Keuringsverslag van een elektrische laagspanning- en zeer lage spanningsinstallatie

NIET CONFORM

Straatnaam Molenheide
Huisnummer 32
Busnummer -
Postcode 1840
Gemeente LONDERZEEL
Land België

Controlebezoek van een huishoudelijke installatie volgens (KB 08/09/2019) - AREI Boek 1- 6.5. en 4.2.4.3.

Afbeelding schakel- en verdeelbord:

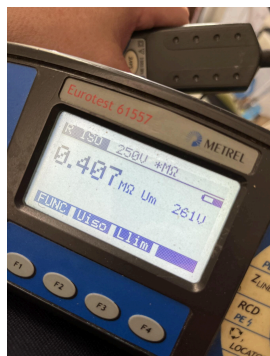
- I1.01 Eëndraadschema van de installatie is niet aanwezig. (Boek 1 Afdeling 2.12 - 2.13 en 3.1.2)
- I1.03 Situatieschema van de installatie is niet aanwezig. (Boek 1 Afdeling 2.12 - 2.13 en 3.1.2)
- I2.02 De waarde van de isolatieweerstand van één of meerdere stroombanen is kleiner dan 0,5M ohm. (Boek 1 Onderafdeling 6.4.5.1.)

Kringen achter 30mA
- I4.01 Hoofdequipotentiale verbinding(en) niet verwezenlijkt. (Boek 1 Onderafdeling 5.4.4.1. en 5.1.6.2)
- I5.10 De genaakbare, naakte onder spanning staande delen zijn onvoldoende afgeschermd. (Boek 1 Afdeling 5.1.4. en 4.2.2.3.)
- I5.11 Niet gebruikte invoeringen van het verdeelbord zijn niet correct of onvoldoende afgedicht. (Boek 1 Afdeling 5.1.4. en 4.2.2.3.)
- N16 De elektrische installatie staat niet onder spanning. De goede werking van de differentieelschakelaars kon niet getest worden.

Diff nachtteller
- N3 Het is niet uitgesloten dat bij een nacontrole bijkomende inbreuken worden vastgesteld bij voorleggen schema's.
- nota/note 27 Het EAN-nummer kon ons niet meegedeeld worden tijdens onze rondgang.
